Znak sprawy: ZP.271.11.2023 /70

Dotyczy: postępowania prowadzonego w trybie przetargu nieograniczonego na robotę budowlaną pn.: „Budowa ul. Strzeleckiego w Pruszczu Gdańskim”, o wartości zamówienia przekraczającej wyrażoną w złotych równowartość kwoty 5 382 000 EURO

**INFORMACJA DLA WYKONAWCÓW NR 3  
- wnioski (zapytania o wyjaśnienie treści SWZ),**

**Zapytanie nr 216 (pisownia oryginalna)**

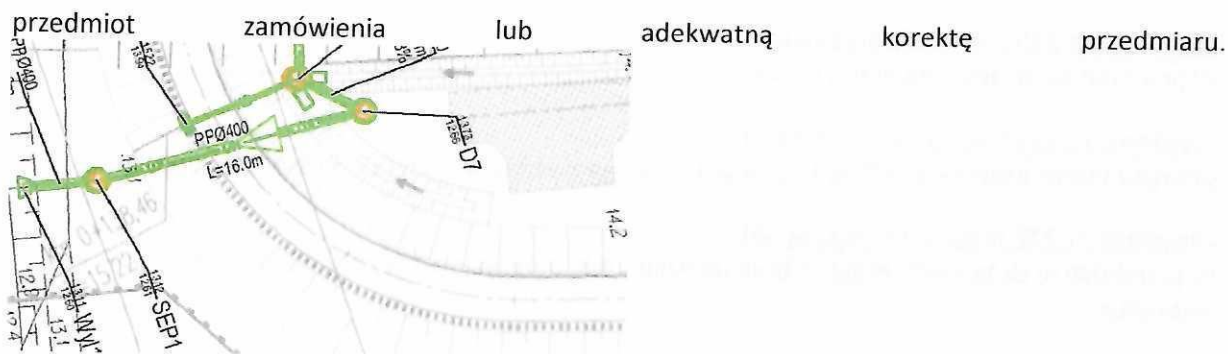
Rozwiązanie projektowe nie przewiduje wykonania elementów konstrukcyjnych kończących jezdnie wraz z chodnikami i ścieżkami rowerowymi przy wylotach ronda oraz ciągi pieszo-rowerowe. Prosimy o uzupełnienie dokumentacji i przedmiarów o te elementy.

**Zapytanie nr 264 (pisownia oryginalna)**

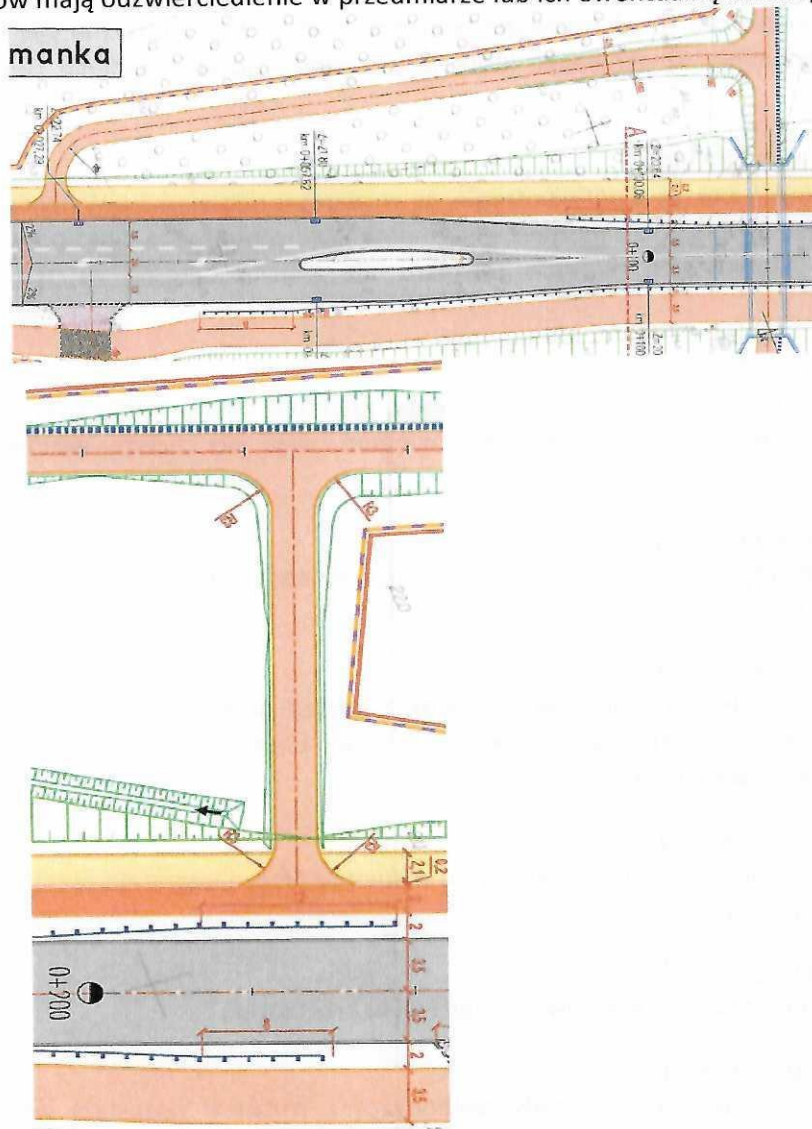
Prosimy o uzupełnienie przedmiarów branży mostowej o ilości dylatacji pełnych i pozornych kap chodnikowych.
